Dossier de demande d'autorisation  
environnementale au titre de la Loi sur l'Eau  
**Extension de la ZA Ecopolis  
à Tincques (62)**

Suite au dépôt du dossier loi sur l'eau en date du 26 décembre 2018 et complété le 19 avril 2019, enregistré au guichet unique sous le n°62-2018-00326, vous avez demandé des compléments par courrier à la Communauté de Communes des Campagnes de l'Artois le 03 juin 2019. Vous trouverez ci-après des éléments de réponse.

### Principe d'aménagement des noues :

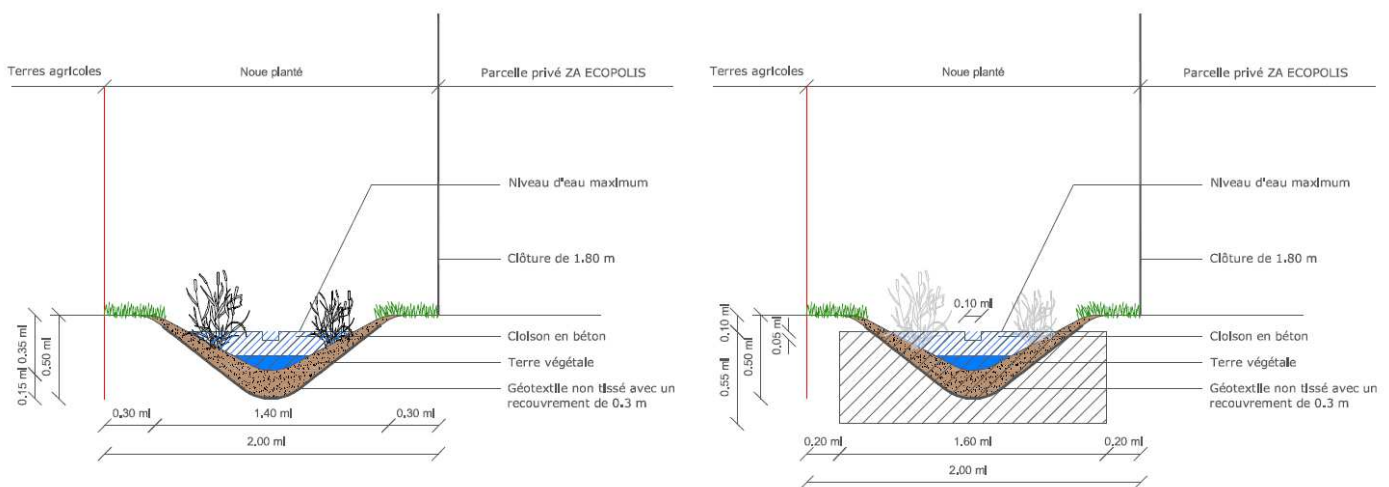
- La gestion des eaux pluviales du bassin versant naturel est de 3,95 ha intercepté par l'extension de l'entreprise « Délices des 7 Vallées » doit être étudiée avec notamment :
  - Le type d'ouvrages utilisés,
  - Le dimensionnement des ouvrages avec période de retour et feuilles de calcul,
  - Le type d'entretien avec planning et gestionnaire.

Les eaux pluviales du bassin versant naturel seront gérées à l'aide de noues créées sur le pourtour nord & ouest de la parcelle dédiée à l'extension de l'usine Délices des 7 Vallées, ainsi que les longs des parcelles restant la propriété de la CCCA (parcelles cadastrées ZH 131p, ZH 8p2, ZH 9p2, ZH 10p2 ; ZH 11p2, ZH 12p2, ZH 13p2, ZH 96p2). Ces noues seront réalisées avec des étagements pour ralentir le débit d'eau et faciliter l'infiltration.

Deux types de noues sont envisagées en fonction des emprises disponibles (NOUE 2 sur le plan) :

1/ Noue en périphérie de la parcelle Délices des 7 Vallées :

Une noue permettant de stocker  $54 \text{ m}^3$ . Cette noue aura une profondeur de 35 cm, une largeur de 1,40 m sur 415 ml. Les cloisons dans la noue sont disposées de façon à retenir l'eau tous les 1 m de dénivelé. L'emprise de la noue sera d'environ de 2 m de large (noue + accotements).

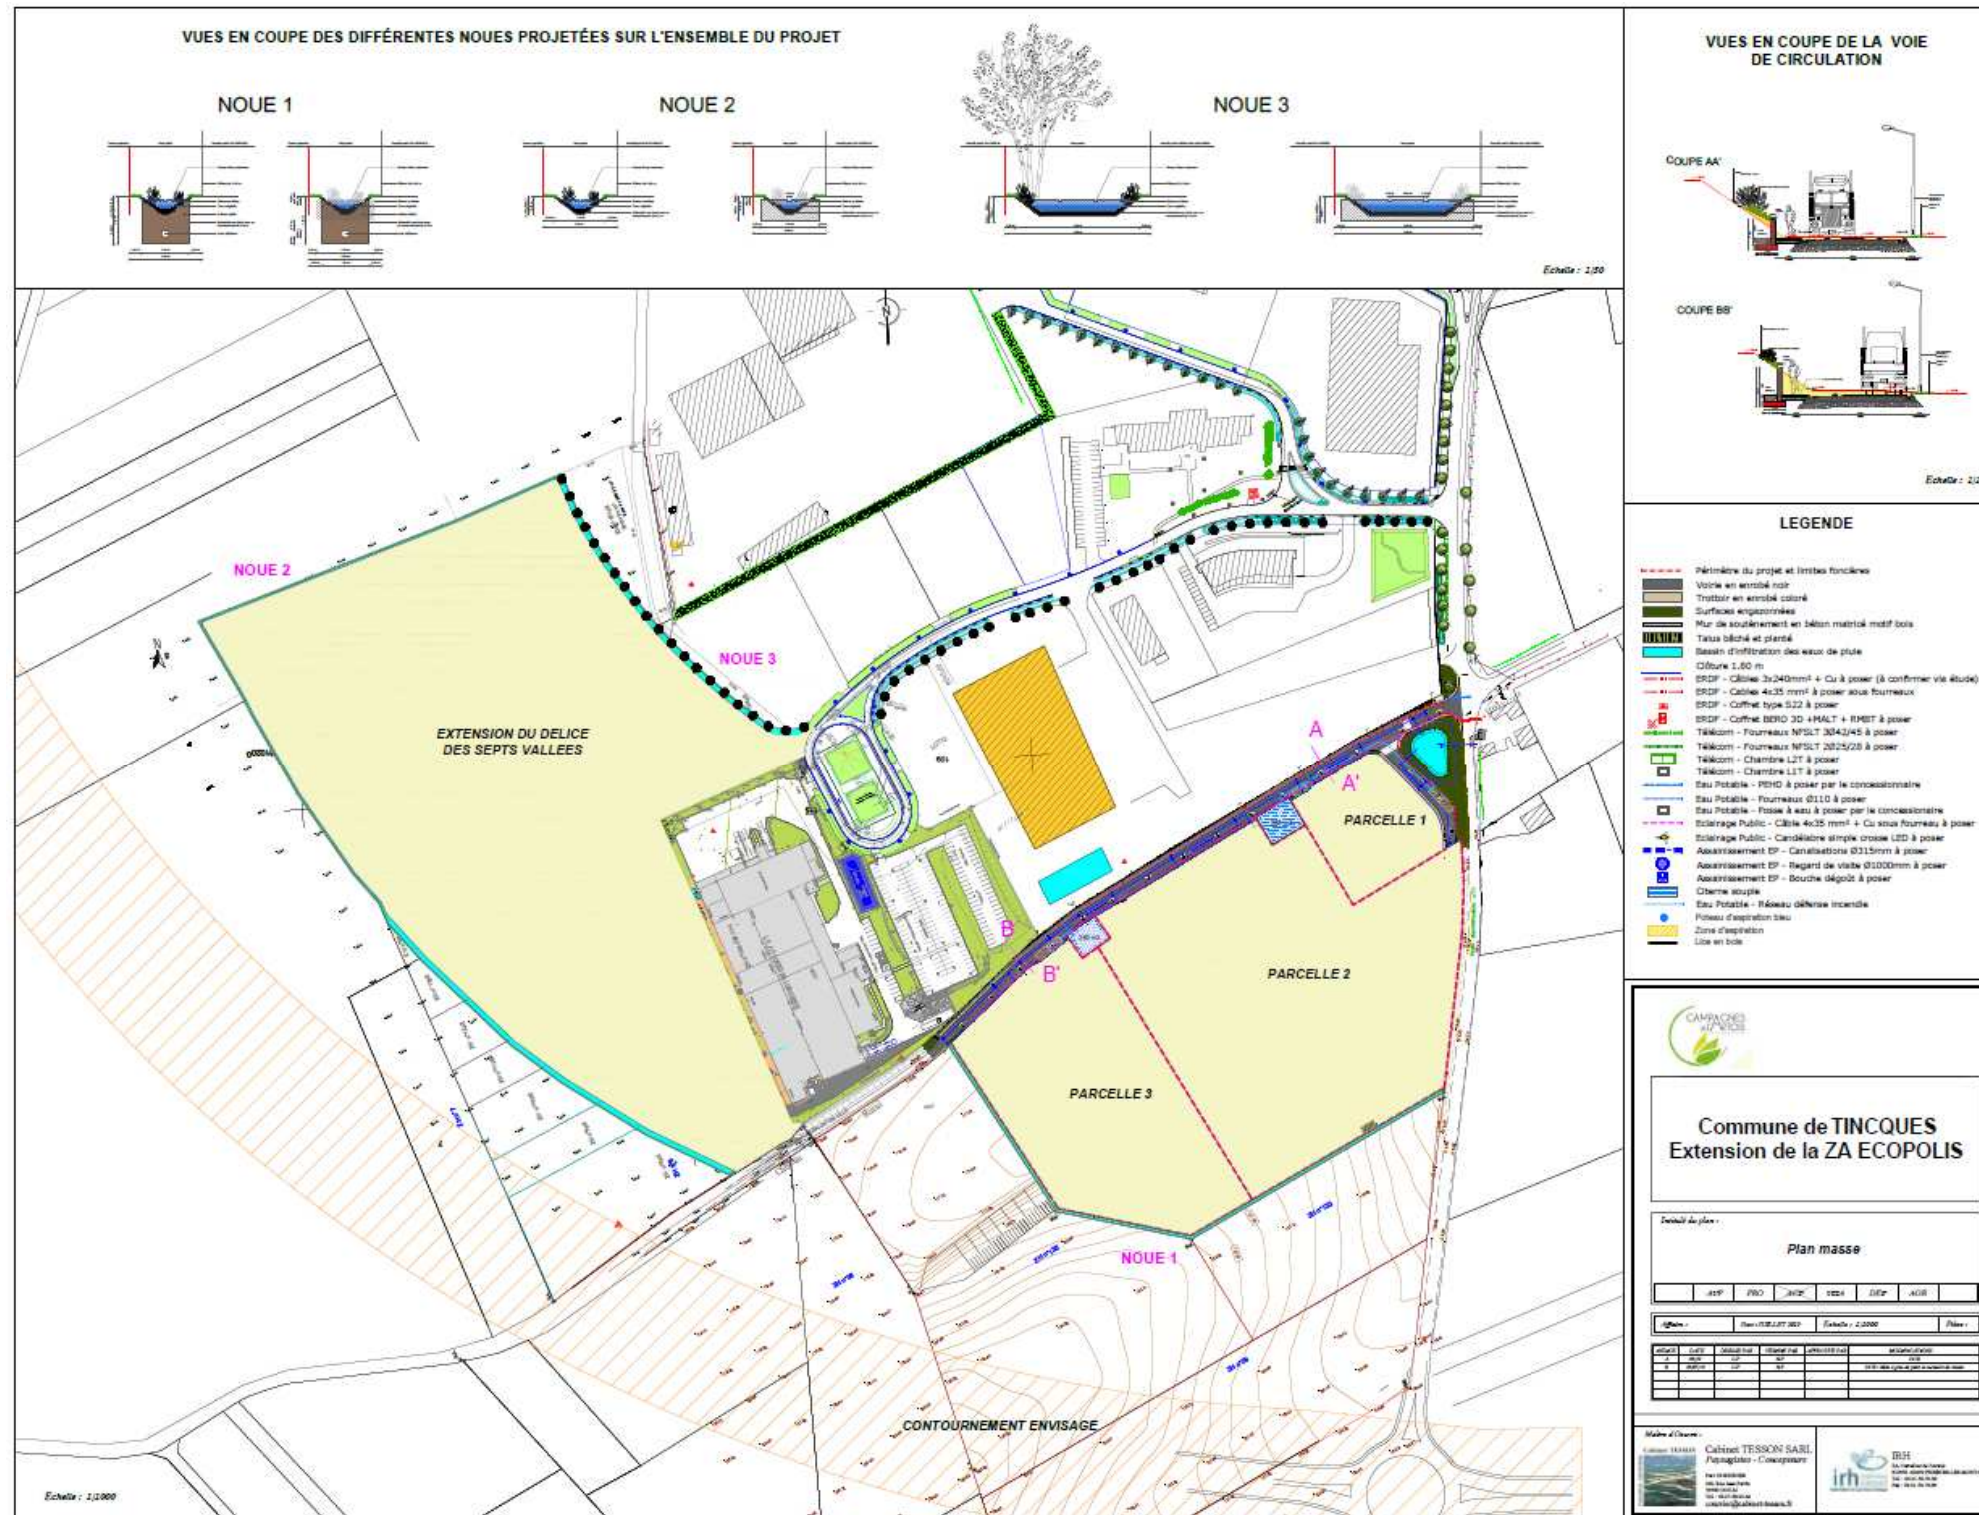
- Joindre le plan du réseau d'assainissement au format A0 ou à une échelle convenable, en y indiquant : les ouvrages hydrauliques de la ZA Ecopolis existante, les ouvrages hydrauliques de l'extension, les ouvrages hydrauliques de l'extension de l'entreprise « Délices des 7 Vallées » et les ouvrages hydrauliques interceptant les 2 bassins versants naturels (bassin versant intercepté par l'extension et bassin versant intercepté par l'entreprise « Délices des 7 Vallées »)

Le plan sollicité est présenté ci-dessous en plus des annexes.
